VARIANTE IN CORSO D'OPERA al progetto approvato con Det. Dir n. 342 e RS n. 42 del 07.05.2018 della Provincia di Fermo per realizzazione impianto di trattamento anaerobico-aerobico della frazione organica dei rifiuti solidi urbani (Forsu) per la produzione di biometano ed ammendante compostato misto presso località San Pietro Comune torre S. Patrizio (FM)

RTI-04 – Integrazioni Relazione Tecnica Prevenzione incendi

In relazione alla Domanda di valutazione del progetto di SAM UNIPERSONALE per un impianto da realizzarsi nel Comune di TORRE SAN PATRIZIO, CONTRADA SAN PIETRO, SNC Pratica 17889, in seguito al Protocollo nr 1532 del 11/03/2021 la ditta SAM UNIPERSONALE fornisce i seguenti chiarimenti.

3.1 Entità delle distanze di sicurezza

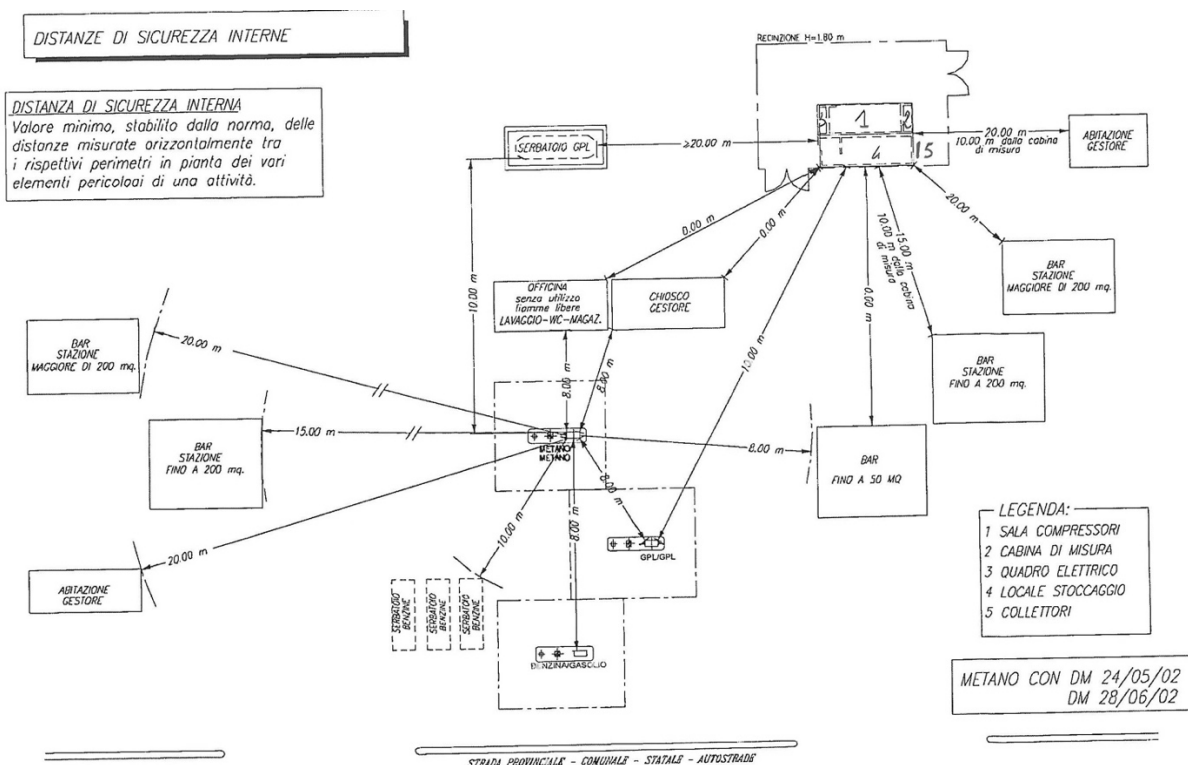
La centrale di compressione è stata progettata in accordo alla norma UNI EN 12583. Per quel che riguarda il compressore, si sottolinea che è all'interno di un locale tecnico con grado di sicurezza 1°, quindi non si deve utilizzare il DM 17.4.2008 che parla di apparati all'aperto, ma il DM 28/06/02. Si riportano per comodità le indicazioni della norma per quel che riguarda le distanze di sicurezza interne e il loro rispetto.

Il compressore di alta pressione e la cabina di misura (cabina Remi) potrebbero essere anche attaccate, nel caso in oggetto è stata tenuta una distanza di 7,5 m per consentire una più facile manutenzione al compressore.

Come è possibile vedere dal lay-out allegato si sono rispettate le distanze di sicurezza imposte dal DM 28/06/02 (2 metri per la cabina Remi e di riduzione e 5 metri per il compressore)
